FG-2201-NHB-A-BA-RT01-03

Referência: Segurança e estabilidade dos depósitos de resíduos sólidos – DRS1 e 02**Local:** Barcarena – PA

RELATÓRIO TÉCNICO DE AVALIAÇÃO DA COMPATIBILIDADE DA LOCALIZAÇÃO DO DRS1 COM O PROJETO

**AUDITORIA DE SEGURANÇA E
ESTABILIDADE DOS DEPÓSITOS DE
RESÍDUOS SÓLIDOS DRS1 E DRS2
BARCARENA - PA**

Figura 7.1 – Comparação entre o Projeto Executivo (2008) e o Projeto “As Is” (2021)

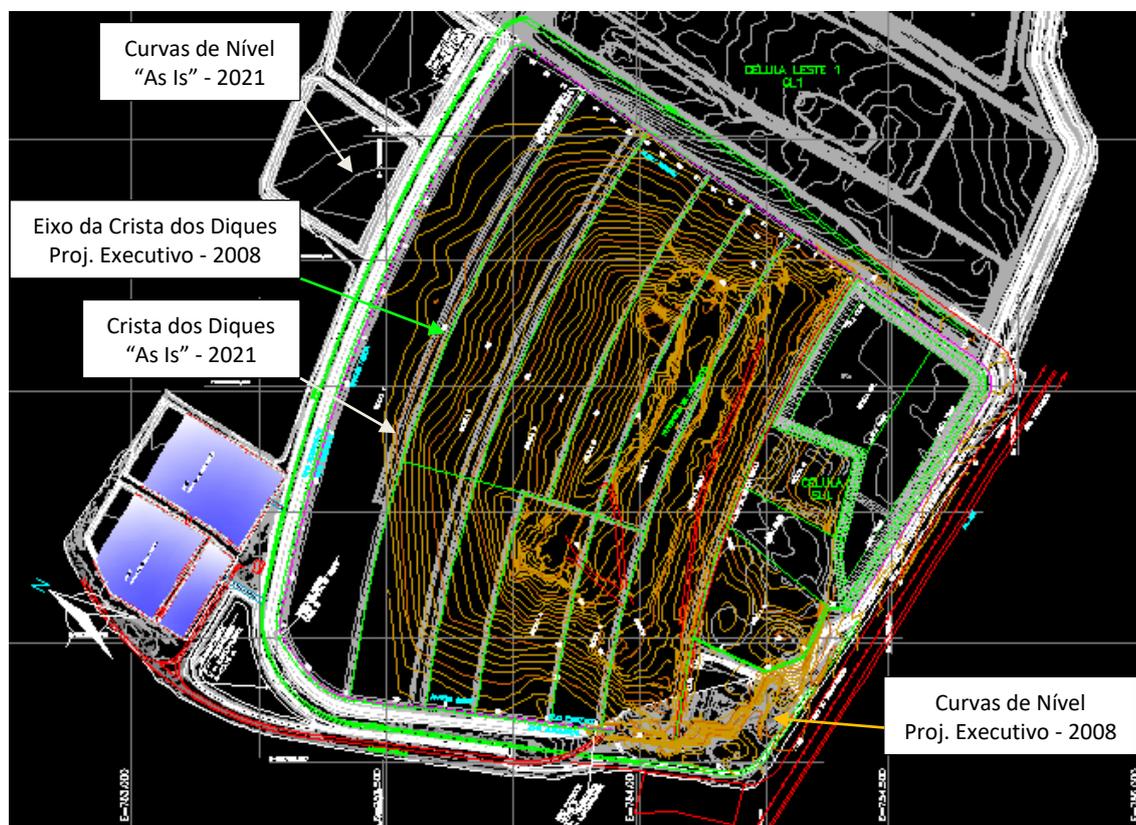
A partir de uma minuciosa avaliação foi possível identificar algumas regiões com desvios ou divergências na construção em relação aos projetos. Importante lembrar que é comum e natural que pequenos desvios ocorram durante a construção. Por isso, em uma primeira análise foram identificados os locais que ocorrem esses desvios e o tamanho, para avaliação se seriam significativos. Na sequência foi verificado se o desvio foi suficiente para se ultrapassar algum limite de licenciamento.

Verificou-se que nos eixos das cristas dos diques internos das Células Inicial e 1 a 5 foram observadas diferenças locais de no máximo 5 m para norte em relação ao desenho do Projeto Executivo (ver Figura 7.2). Já as diferenças locais dos diques internos entre as Células 5 e 7 foram superiores, da ordem de 15,0 m para norte. No entanto, estas variações não interferem na condição atual do DRS1, pois atualmente essas os diques dessas células se encontram encobertas pela pilha de resíduos.

No caso da locação dos diques periféricos das Células 1 a 7 e da Célula Sul, a parede norte apresentou diferenças locais do eixo da crista inferiores 1,0 m. Já a parede oeste apresentou diferenças locais de até 8,0 m para jusante. O eixo do canal de contorno também apresentou diferenças locais em relação ao projeto executivo, verificando-se um deslocamento para jusante de 3,0 m a 7,0 m na parede norte e da ordem de 5,0 m na parede oeste. Destaca-se o trecho do canal, na parede oeste, próximo à bacia 03 foi alargado de 3,0 m para 8,0 m.

Figura 7.3 – Comparação entre o Projeto Executivo (2010) e o Projeto "As Is" (2021)

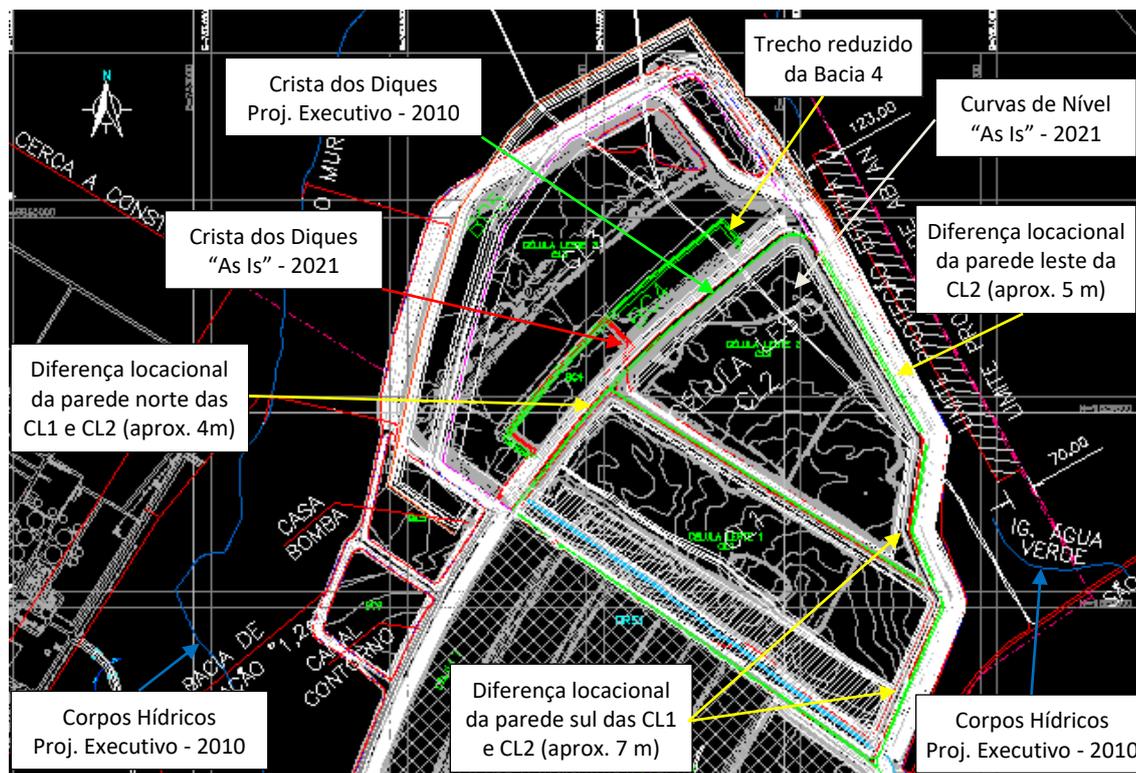
Com isso, verificou-se que os eixos das cristas da CL1 e da CL2 apresentaram em campo uma diferença locacional de 4,0 m a 7,0 m, em direção a jusante na parede norte e em direção a montante nas paredes leste e sul. Observou-se também que no projeto executivo a crista do dique norte das CL1 e CL2, próximos a Bacia 4, apresentava uma largura de 4,0 m, enquanto no desenho "As Is" está indicada com uma largura de 7,0 m. Além disso, verificou-se que a Bacia 4 foi executada com aproximadamente a metade da área indicada no projeto executivo. No entanto, vale ressaltar que atualmente a Bacia 4 já foi desativada e está encoberta com a pilha de resíduos do DRS1.

Figura 7.4 – Comparação entre o Projeto Executivo (2012) e o Projeto “As Is” (2021)

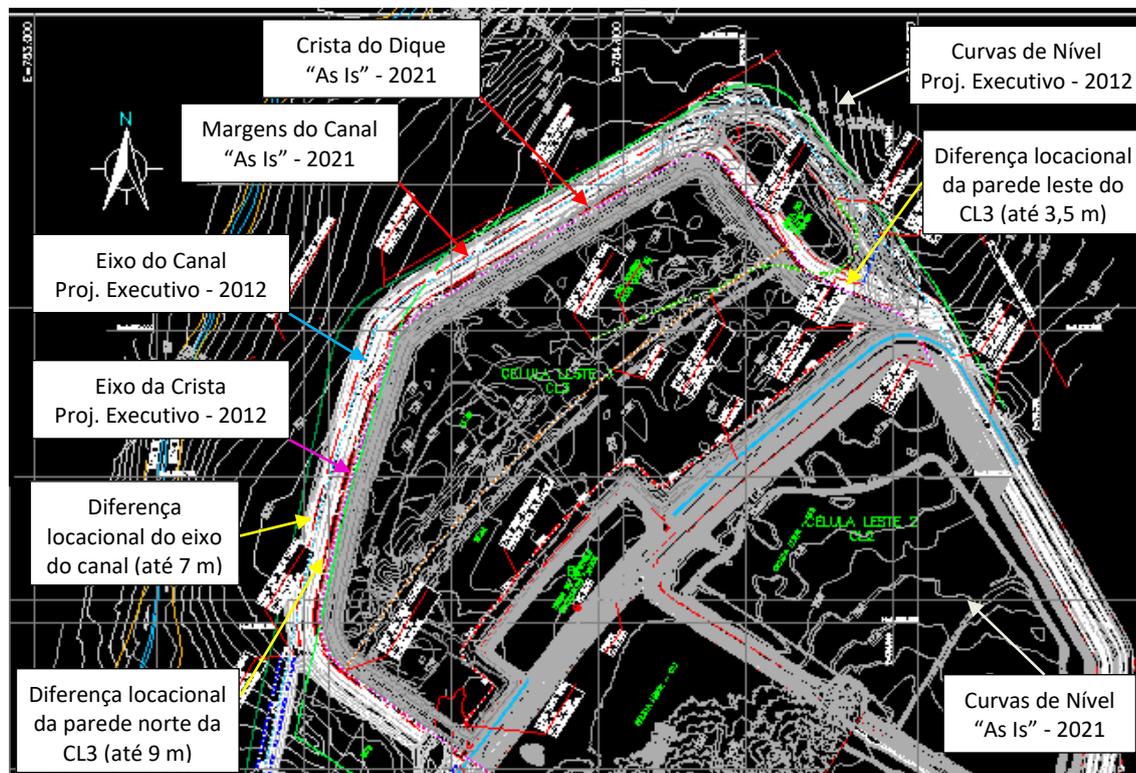
A partir disso, verificou-se que o eixo da parede leste da CL3 apresentou diferenças locais máximas de 3,5 m para jusante. O eixo da parede norte da CL3 apresentou diferenças locais mais elevadas, sendo executado até 9,0 m a jusante do eixo projetado. O eixo do canal de contorno foi locado em campo até 7,0 m a jusante do projeto.

As diferenças locais observadas na execução são consideradas aceitáveis, principalmente no âmbito dos eixos das cristas dos diques internos, que atualmente se encontram cobertos com a pilha de resíduos.
